STAÐAHVERFI. KORPÚLFSSTAÐAVÖLLUR:

DEILISKIPULAGSBREYTING

Staðahverfi, Korpúlfstaðavöllur
Deiliskipulagsbreyting

Málteknið	Hannar	Tekning nr.
1:2.000	HGG, MB	dsk-01
19. Júní 2024	Breyting	
	Teknað	Bladstærð
	HGG, MB	A2

Gildandi deiliskipulag

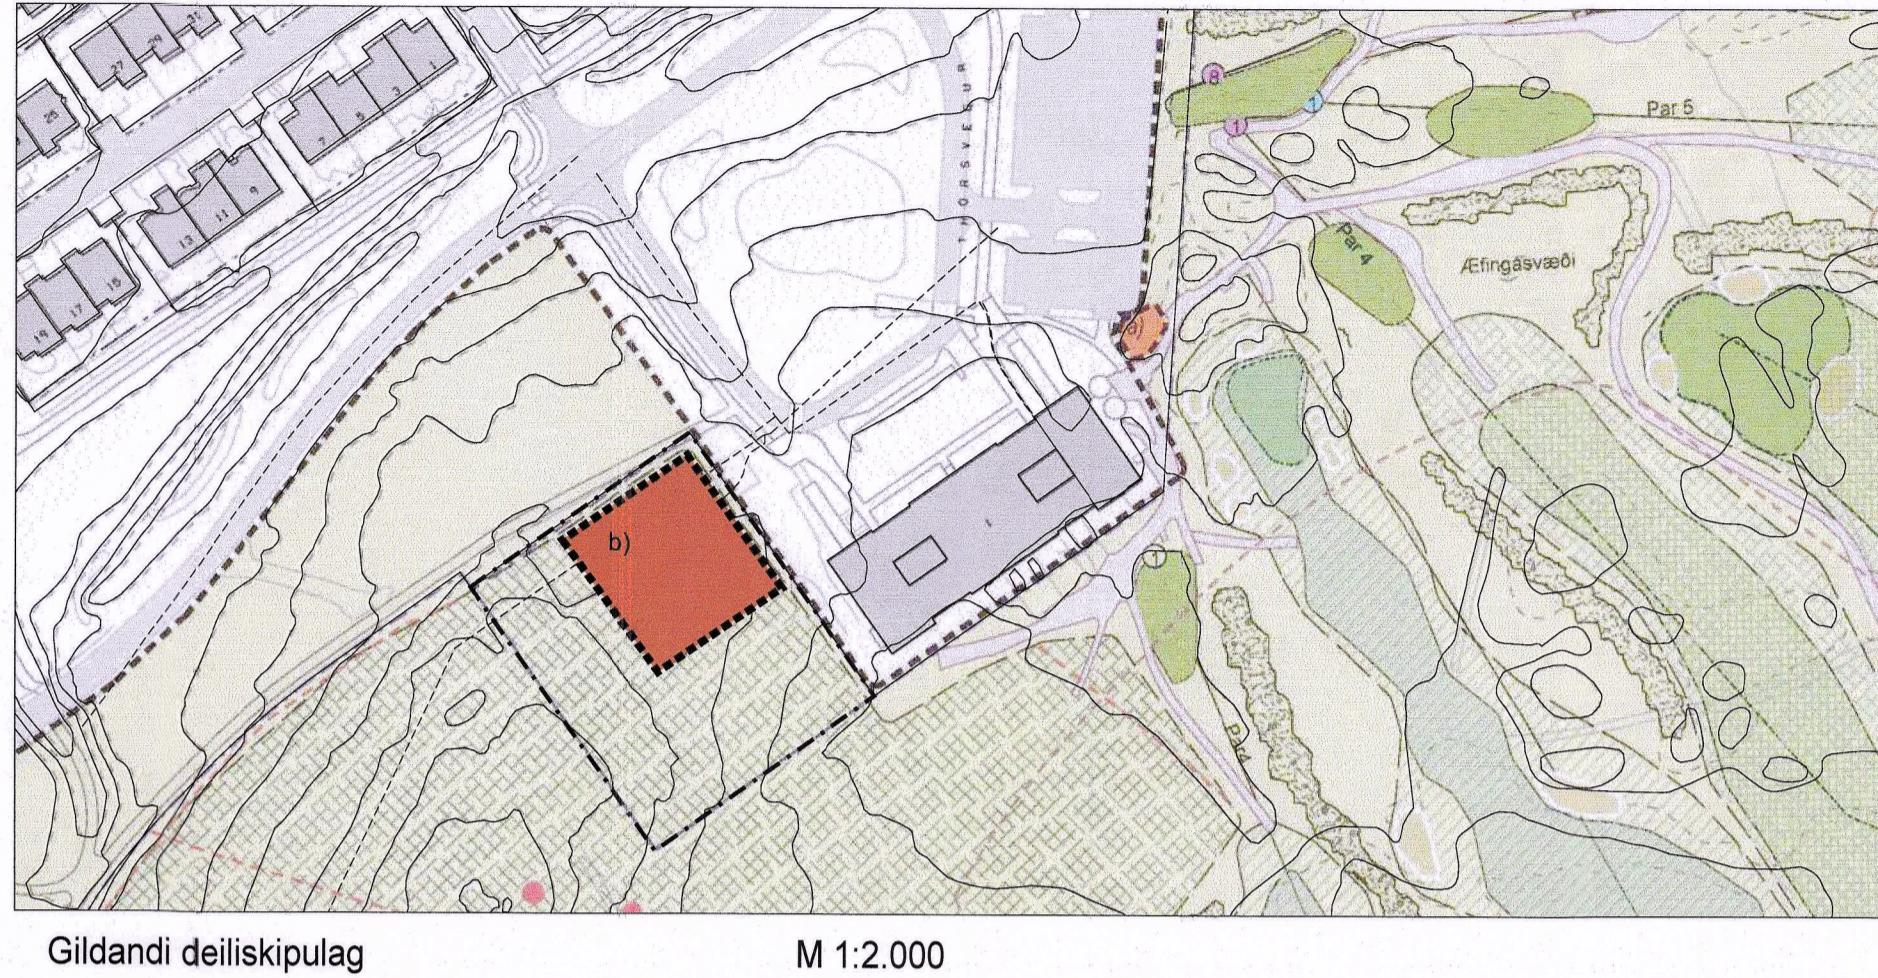
I gildandi deiliskipulagi eru skilmálar fyrir byggingareiti a og b.

- Reitur a) fyrir ræsishús hámark byggingarmagn 20 m². Hámarkshæð byggingar 6 m frá lægsta gólfkóta.
- Reitur b) fyrir efnisgeymslu utandyra sem hólfuð er niður með stoðveggjum. Hámarkshæð stoðveggja er 3 m. Jarðvegsmön með gróðri skal vera upp á veggina þeim megin sem efni er ekki geymt til að draga úr sjónrænum áhrifum.

Breyting á deiliskipulagi - TILLAGA

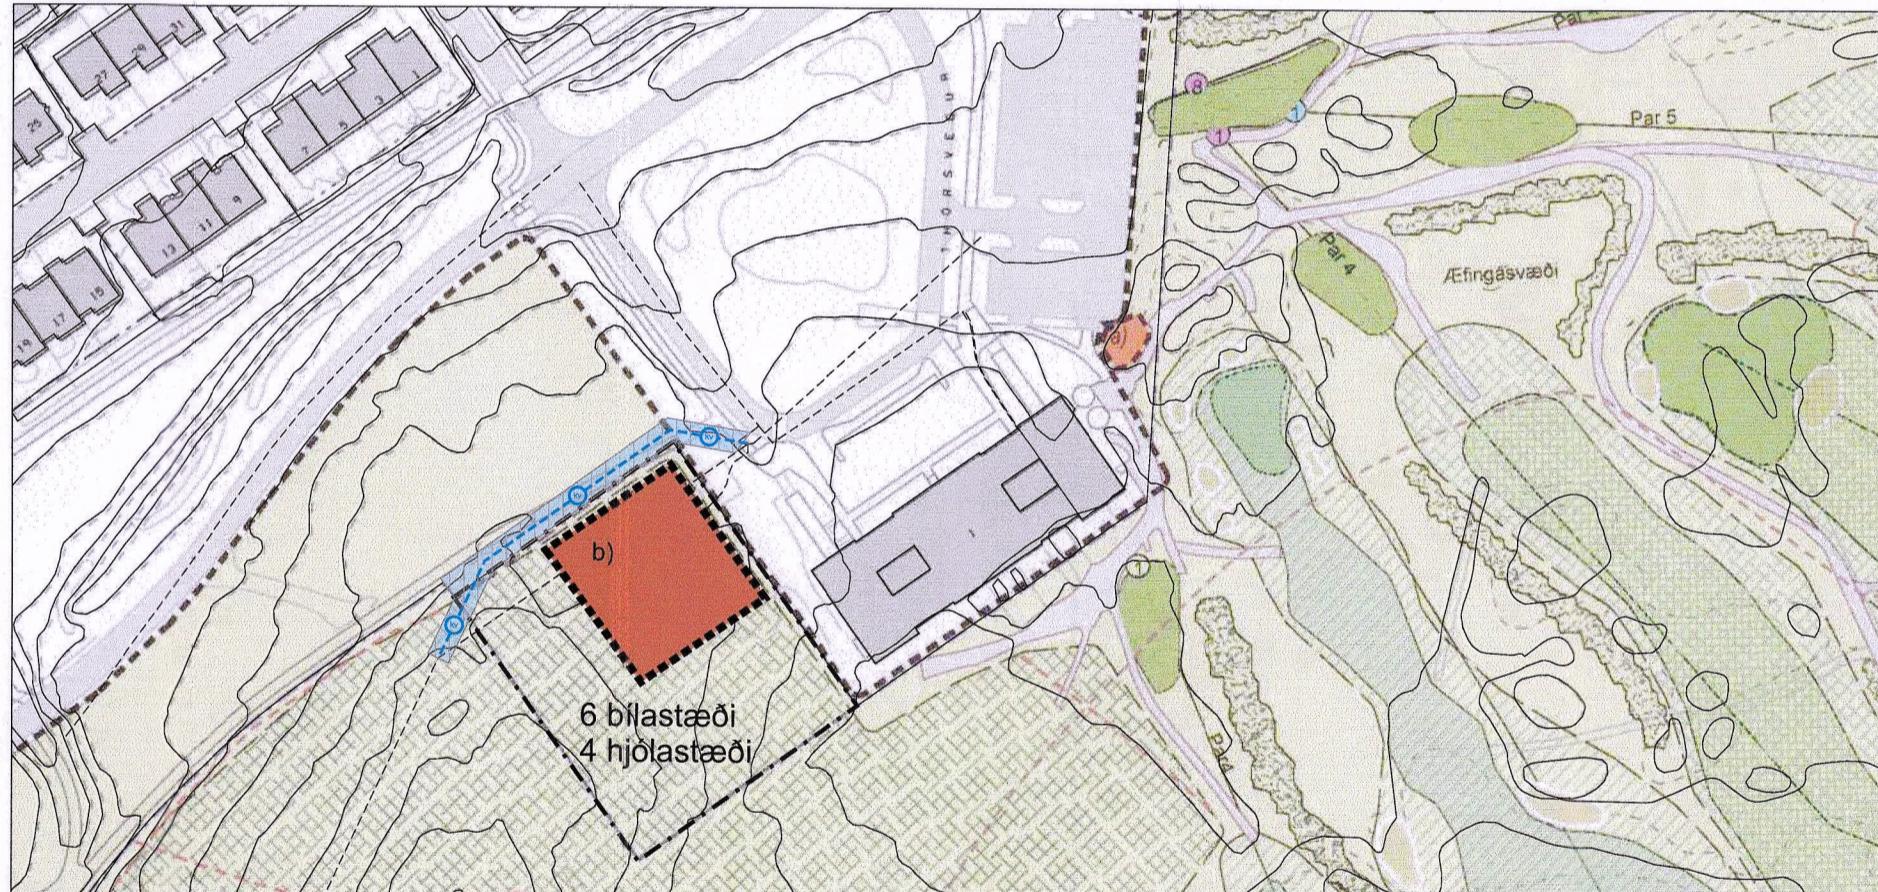
Breyting á deiliskipulagi nái til skilmálar fyrir byggingareit b.

- Reitur b) verði einnig skilgreindur fyrir vélageymslu með starfsmannaðstöðu Golfklubbs Reykjavíkur og að núverandi efnisgeymsla utandyra sem hólfuð er niður með stoðveggjum standi áfram a lóðinni.

Hámarksstærð byggingar 600 m² og hámarkshæð byggingar vélageymslu 7 metra frá neðstu gólplötu.

Bílastæði miðast við 1 bílastæði á hverja 100 m² eða 6 stæði innan afmarkaðar lóðar. Hjólastæði miðast við 0.6 stæði á 100 m² eða 4 hjólastæði.

Núverandi vatnslögn liggar í gegnum byggingarreitur skal færð. Ef óskað er eftir færslu a lögninni þá þarf það að vera gert með góðum fyrirvara og í samráði við Veitur. Kostnaður við færslu á kaldavatnslögninni er hjá þeim sem óskar eftir færslunni. Kvöld og lega afmörkuð á uppdrætti.

Skýringarmynd: Ásýnd vélageymslu séð frá göngustíg og Thorsvegi

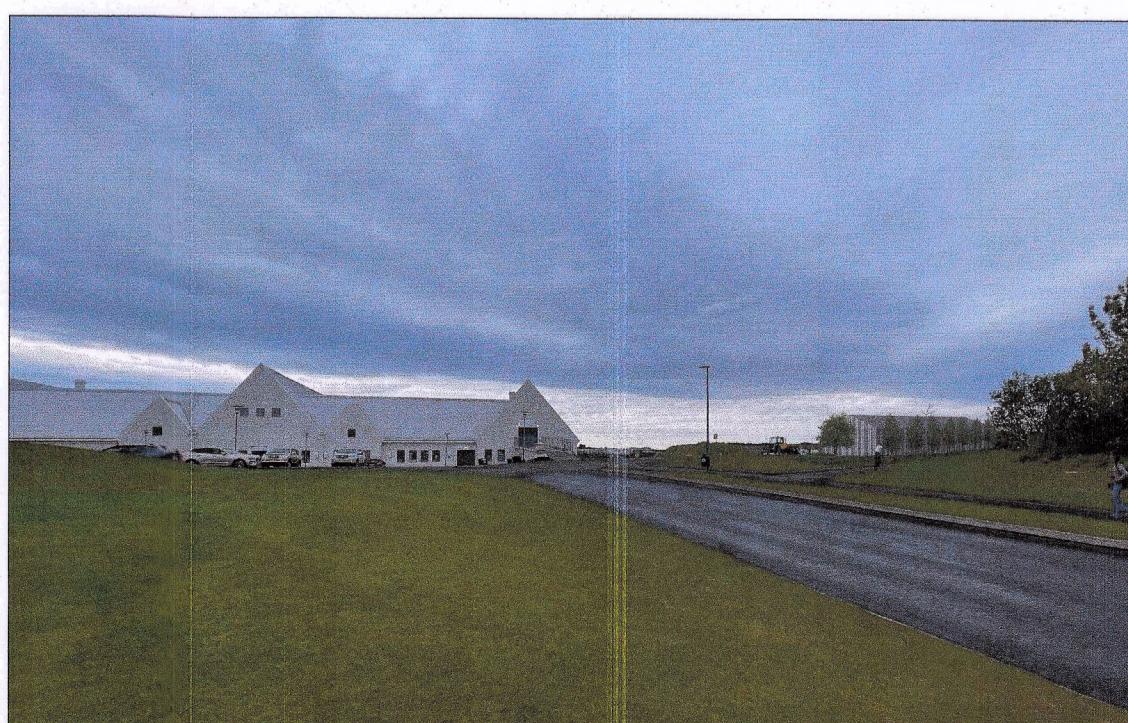
Við útfærslu á byggingu og frágangi lóðar verði áfram leitast við að draga úr sjónrænum áhrifum með efnisvali, landmótun og gróðri. Litur á byggingu skal taka mið af litatöflu deiliskipulags. Kvöld vegna aðaluppdráttu: "Bygginganeftardeikningar skulu vera lagðar fyrir Umhverfis- og skipulagsráðs vegna nálægðar við Korpúlfstaði sem er mikilvæg menningarbygging í sögulegu samhengi."
